# サービスキャンペーン情報

## 平成 30 年 4 月 13 日作業開始

§5(2)イ  
[補足資料-1]

# 説明図

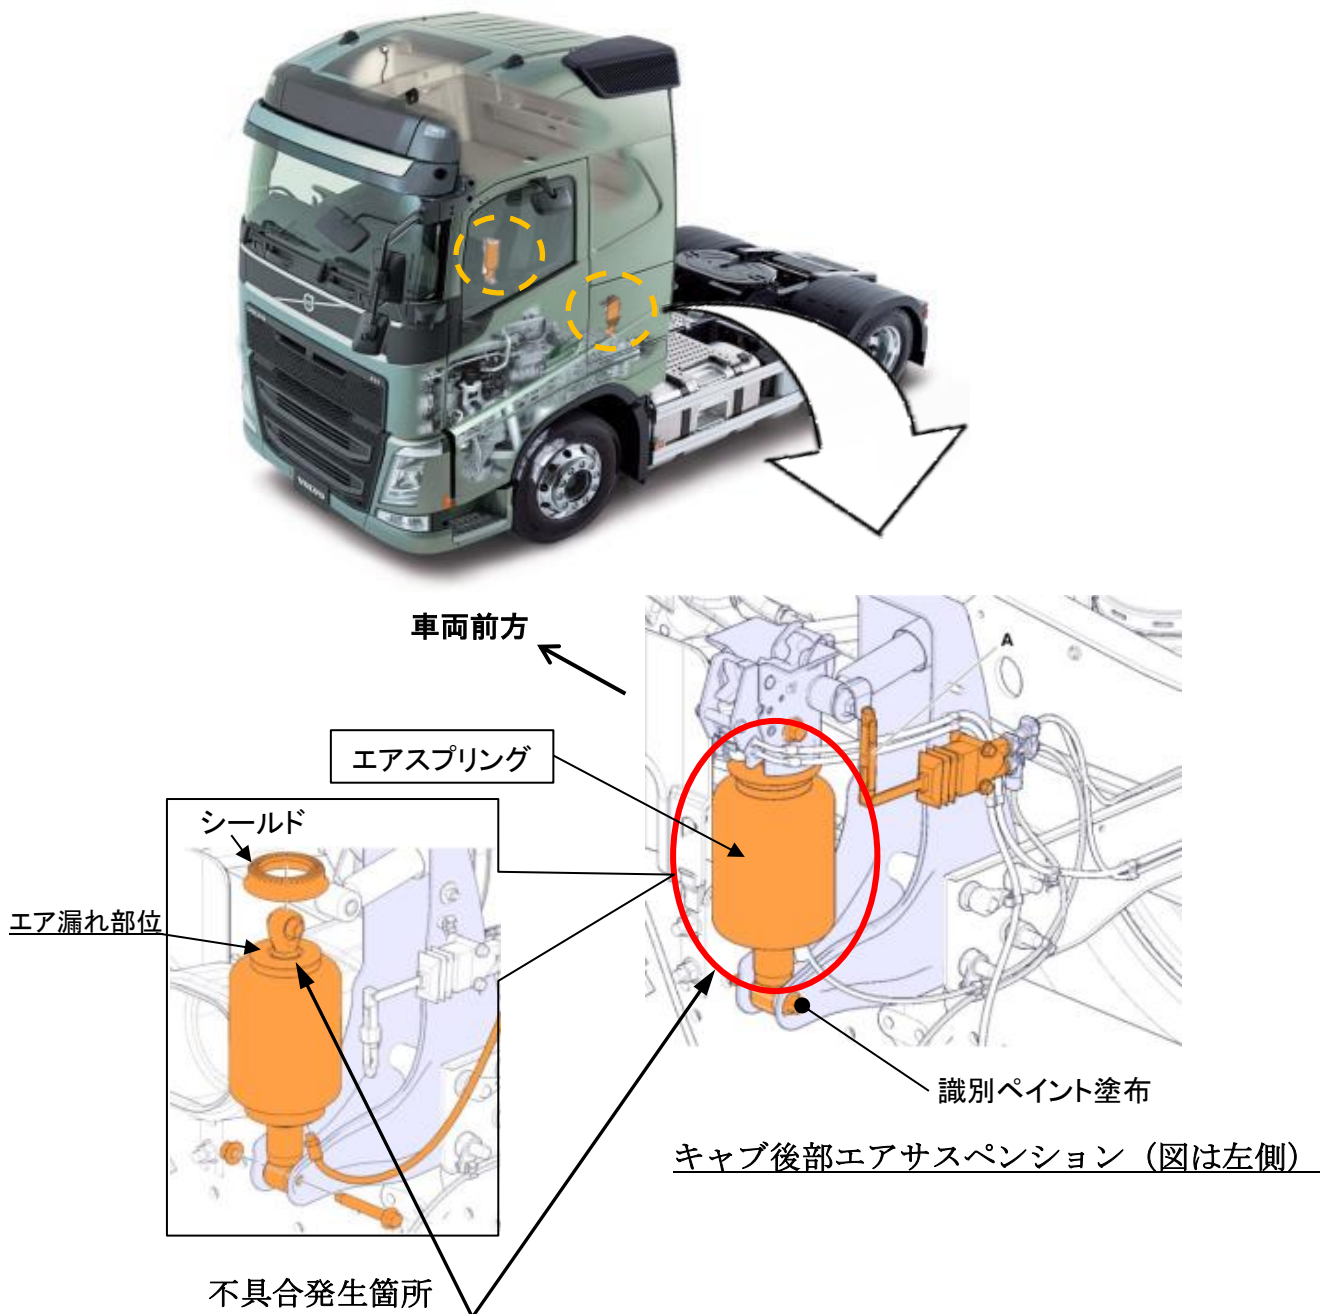
キャブ後部エアサス用エアスプリングの組付け加工が不適切なため、上部台座部分のシール性が悪くエア漏れを起こすことがある。そのため、エンジン稼働中はエア供給のため常時エアコンプレッサが作動状態となり、エンジン停止後はエアリザーバタンク内のエアが消失するため、エンジン再始動時に低圧警告灯が点灯するとともに、警報吹鳴するおそれがある。

全車両、当該エアスプリング左右を良品と交換する。

注：  内は、交換する部品を示す。

識別：エアスプリング下部取付けボルト・ナット頭部に、黄色又は白色ペイントを塗布する。
